Keuringsverslag van een elektrische laagspanning- en zeer lage spanningsinstallatie

NIET CONFORM

Datum keuring: 30/01/2024

Straatnaam	Geistingen
Huisnummer	27
Busnummer	
Postcode	3640
Gemeente	Ophoven
Land	België

Afbeelding schakel- en verdeelbord:

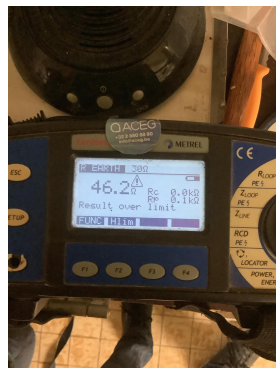
15.09 De genaakbare, naakte onder spanning staande delen zijn onvoldoende afgeschermd. (Boek 1 Afdeling 5.1.4. en 4.2.2.3.)

15.10 Niet gebruikte invoeringen van het verdeelbord zijn niet correct of onvoldoende afgedicht. (Boek 1 Afdeling 5.1.4. en 4.2.2.3.)

18.20 Geleiders die aangetast zijn door overbelasting/slecht contact, dient men te vervangen. (zie foto in bijlage)
